✗ Entfällt in Vorlage Deckblatt 3 Planfeststellung 2018

Anlage 5.2.V1

Landesbetrieb Straßenbau Nordrhein-Westfalen		Niederlassung Essen		Straßen.nrw		Reg. Nr.
Straße	von NK	nach NK	Station	Anlage 5.2 Blatt Nr. V1 Bau-km 14+513 - 14+615		
A44	4707/075	4608/086		Ersatz für Ersatz durch		
Neubau der A44 zwischen Ratingen (A3) und Velbert (B227)						Lageplan Maßstab 1 : 1000
Planfeststellung Bau-km 14+513,000 bis 24+708,000						
Datum	Bearb.	gez.	gepr.	Nr.	Art der Änderung	Blatt / Blatt
06.12.04	Bok	Klu	S1			
Aufgestellt: Essen, 10.01.2005 i. A. _____ (Beitfertig)						
Aufgestellt: Düsseldorf, den 27.07.2020 gez. I. A. Aukschun

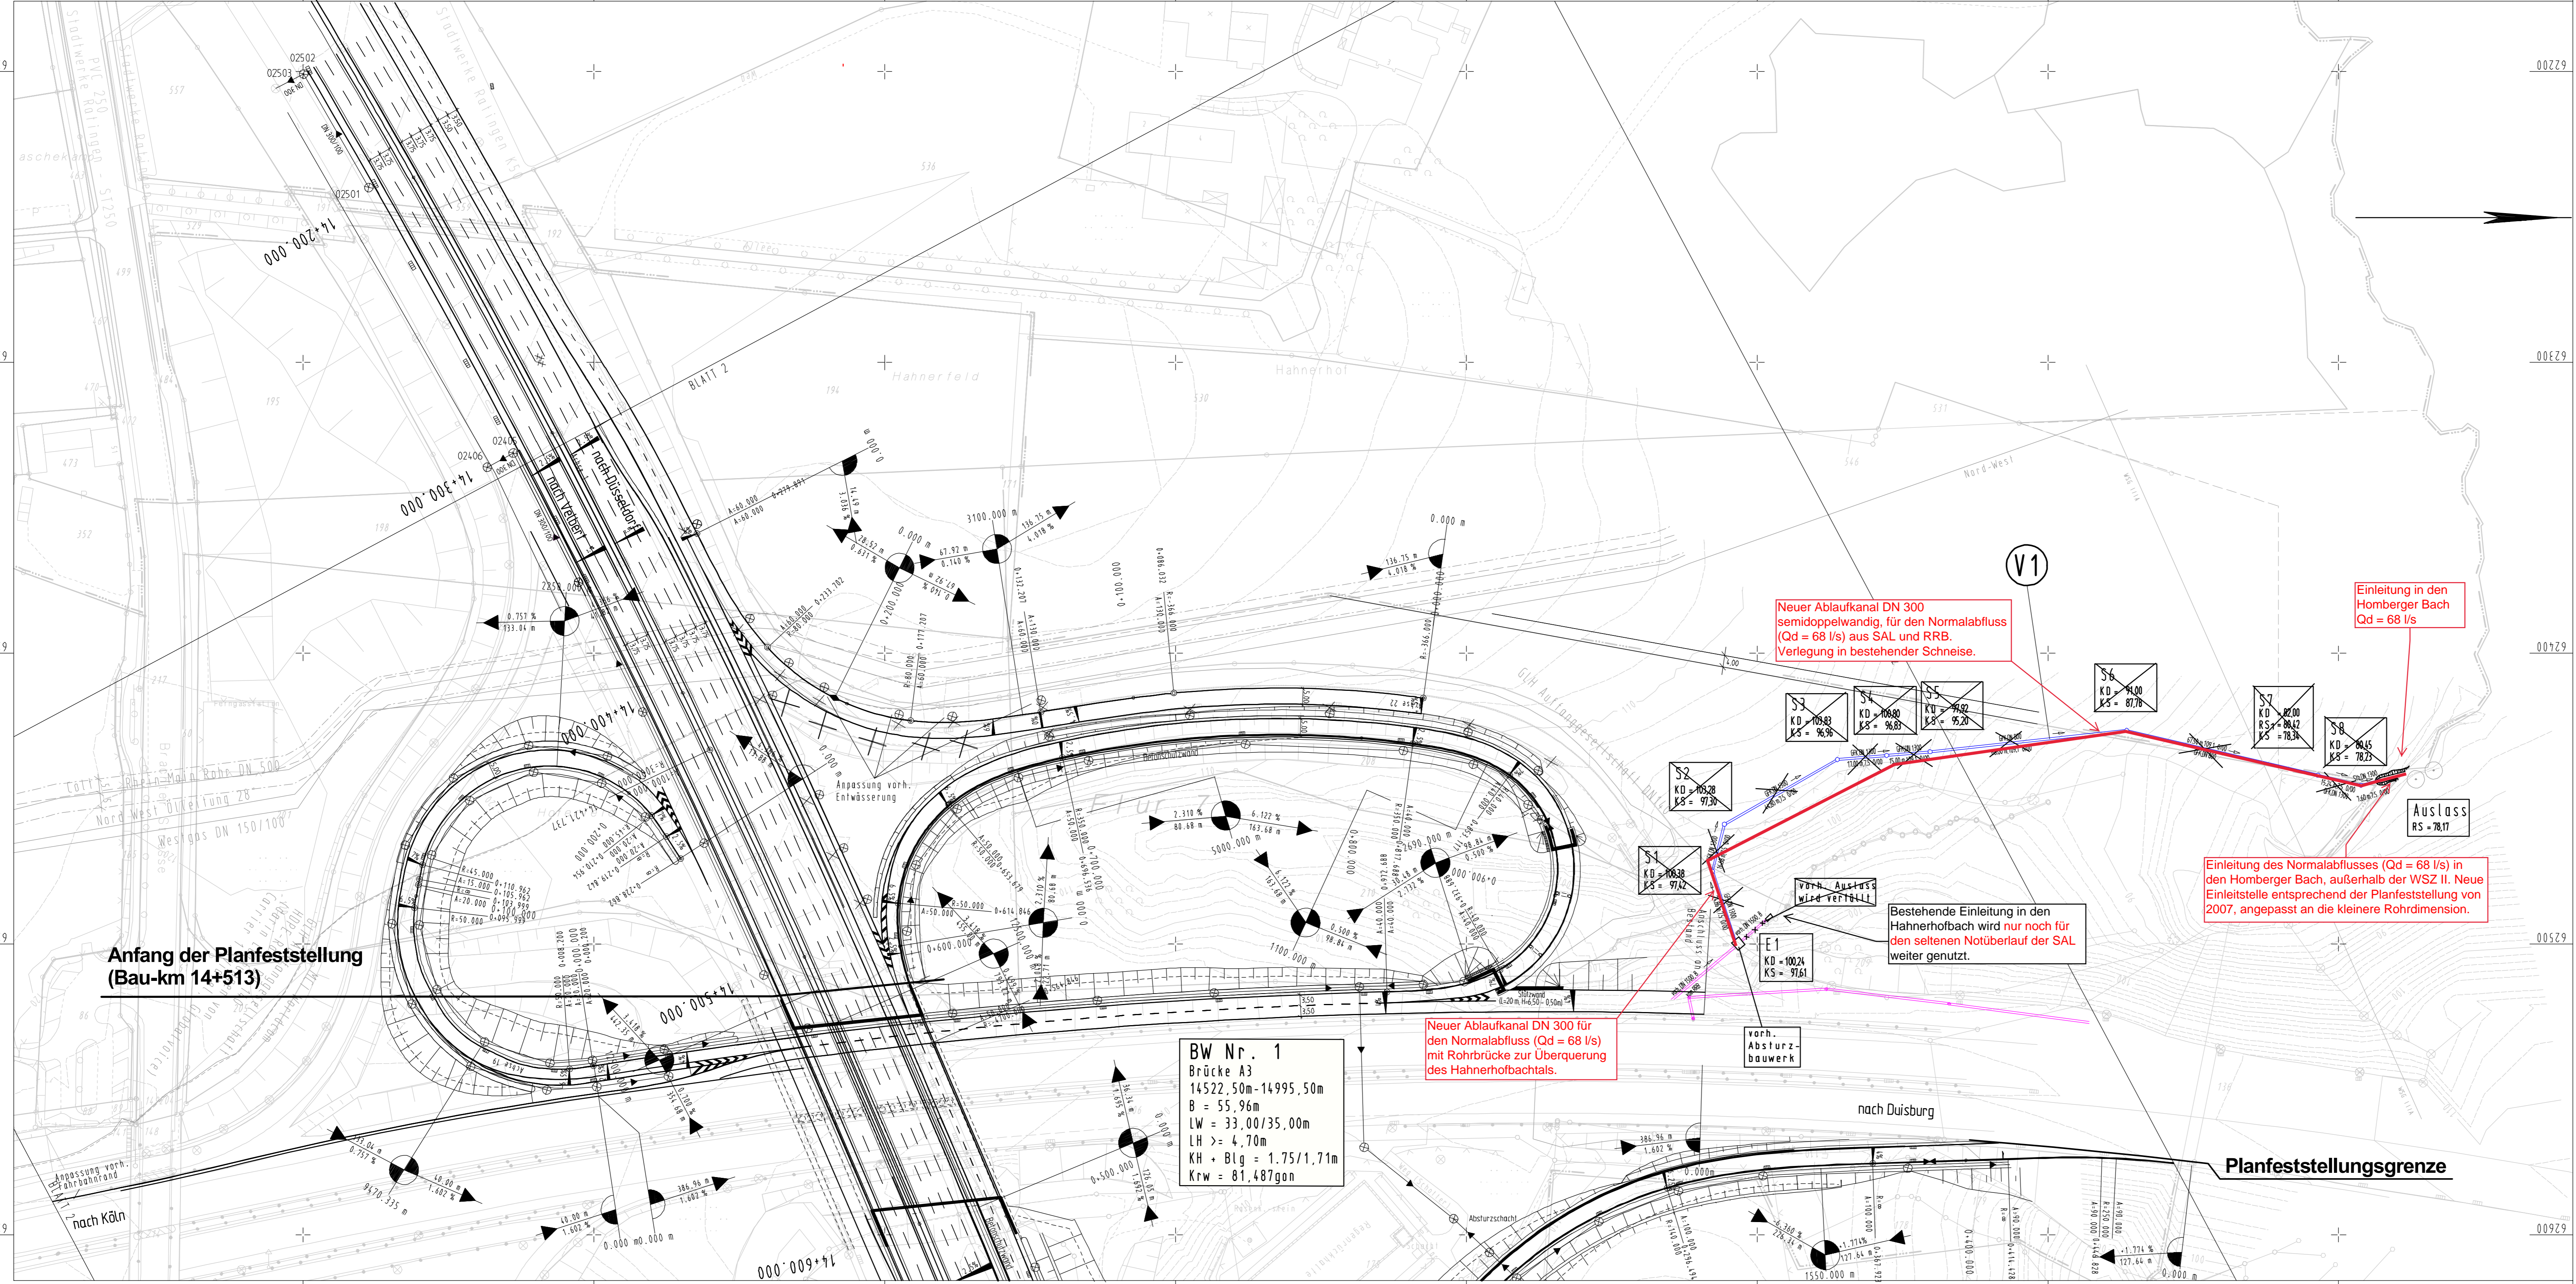
Neuer Ablaufkanal DN 300
semidoppelwandig, für den Normalabfluss
(Qd = 68 l/s) aus SAL und RRB.
Verlegung in bestehender Schneise.

Einleitung des Normalabflusses (Qd = 68 l/s) in
den Homberger Bach, außerhalb der WSZ II. Neue
Einleitstelle entsprechend der Planfeststellung von
2007, angepasst an die kleinere Rohrdimension.

Bestehende Einleitung in den
Hahnerhofbach wird nur noch für
den seltenen Notüberlauf der SAL
weiter genutzt.

Neuer Ablaufkanal DN 300
für den Normalabfluss (Qd = 68 l/s)
mit Rohrbrücke zur Überquerung
des Hahnerhofbachtals.
